改善箇所説明図

基準不適合発生箇所

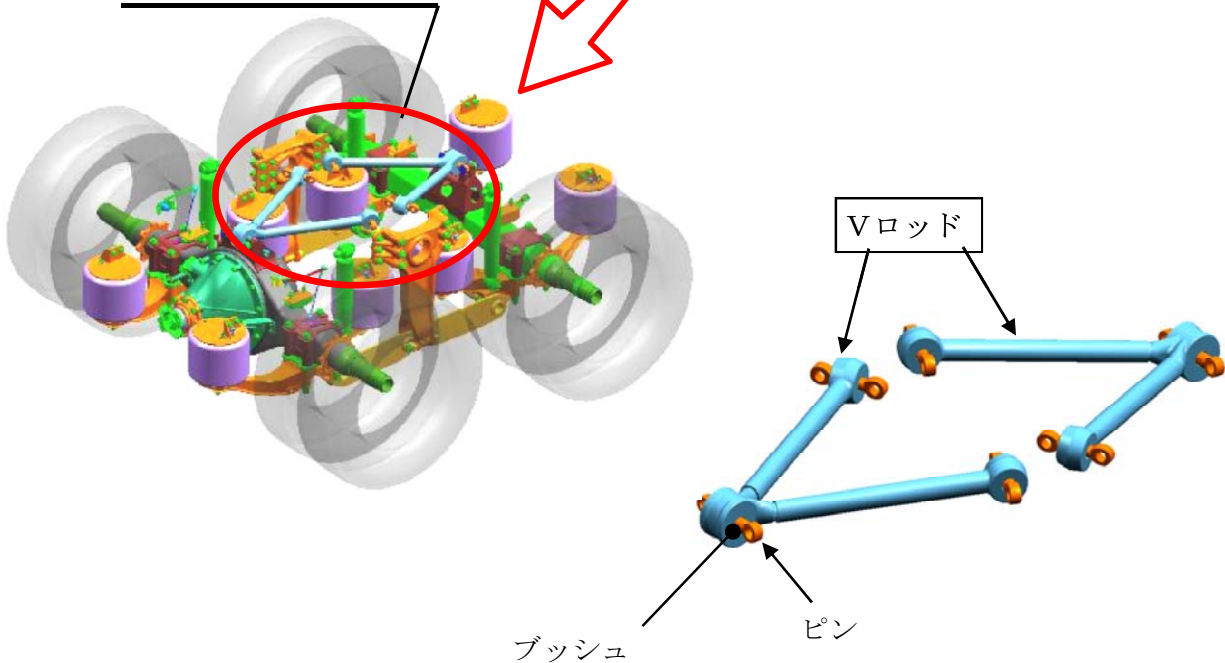
空気ばね緩衝装置付大型トラックにおいて、後車軸を車枠に固定するVロッドのブッシュ寸法が不適切なものがあるため、段差乗り越えなどの大きな変動等を繰り返し受けると、ブッシュ外周が磨耗することがある。そのため、そのままの状態で使用を続けると、Vロッドが損傷し、最悪の場合、走行安定性が損なわれるおそれがある。

改善の内容： 全車両、Vロッドを良品と交換する。
